**Изменение № 1 ГОСТ 26250—84 Трубы бурильные для снарядов со съёмными
кериоприемниками. Технические условия**

**Утверждено и введено в действие Постановлением Государственного комитета
СССР по стандартам от 08.08.88 № 2864**

Черт. 2

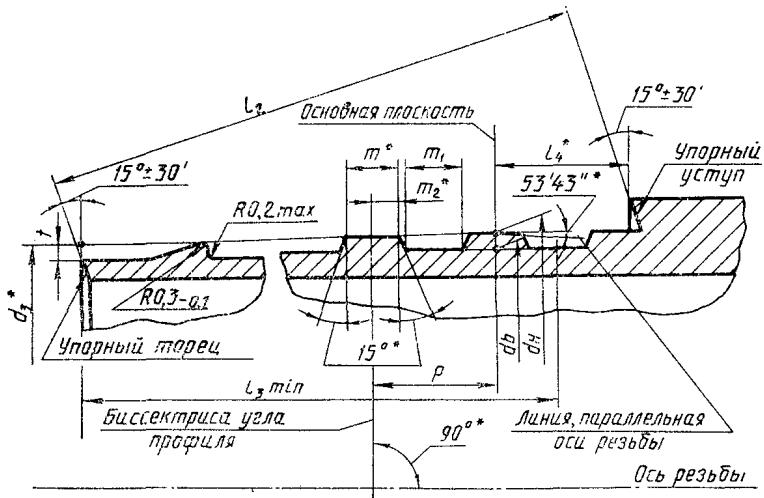
Пункт 1.4. Чертежи 2, 3 заменить новыми:
